ACLARACIÓN No. 1

LPN No. 02-2026-SEAPI-UNAH

“MEJORAMIENTO EDIFICIO No. 1 Y CONSTRUCCIÓN EDIFICIO DE AULAS Y ÁREA ADMINISTRATIVA, CAMPUS UNAH-TEC DANLÍ.”

ACLARACIÓN No. 2

PARED MOVIL PANELES INDIVIDUALES

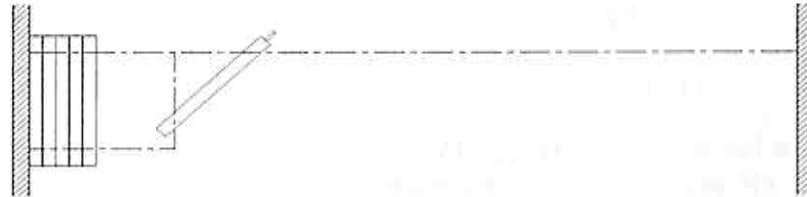
5. Para la actividad 12.18 Suministro y construcción de Pared móvil conformada por paneles individuales de operación manual con STC. Estructura de aluminio anodizado con extrusiones de vinilo sellos fijos acústicos, acabado del panel laminado plástico similar o superior a Signature 800 Moderco de Siguy

Consulta: Proporcionar detalle constructivo de dicha actividad

R. Se **agrega la Especificación Técnica 8.25 Paredes Móviles** donde se describe el sistema constructivo de esta. **Ver Enmienda No.2.**

Se muestra detalle de pared conformada por paneles equivalentes a modelo Signature 800 Moderco de Siguy.

Example of 2N® Lift8 Central Unit, Splitter and Audio Unit Connection

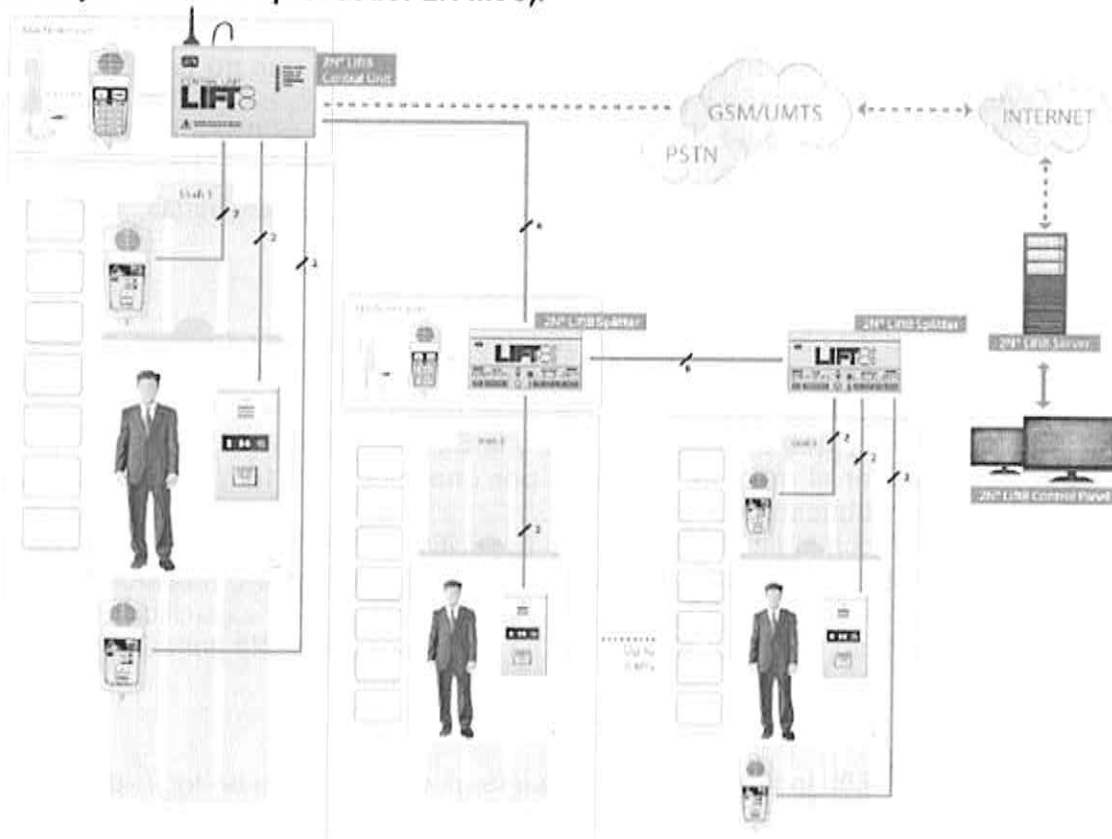
11. La actividad 56.10 Suministro e Instalación de Sistema de Redireccionamiento de Llamadas de Emergencia del Elevador podrían explicarnos como desean usar este ítem? Cuál es el funcionamiento esperado que haga este sistema?

R. El sistema básicamente cuenta con una consola central la cual se ubica en el cuarto de máquinas junto a un comunicador que es utilizado por el personal de manteniendo en caso de labores de rescate para mantener comunicación directa con el personal de apoyo ubicado en un cuarto de control. La persona que se encuentre atrapada en el elevador presiona el botón o la campanita de llamado de auxilio dentro de la cabina y la consola central redirecciona la llamada al cuarto de control donde se encuentran los técnicos, si no existiera respuesta por parte de los técnicos esta consola puede redireccionar la llamada a través de la nube a un tercero ya sea también por llamada o por una alerta a su teléfono móvil. Se adjunta un pequeño diagrama para una mayor idea en base al **modelo de referencia propuesto** (ver hoja técnica del proveedor 2N lift 8).
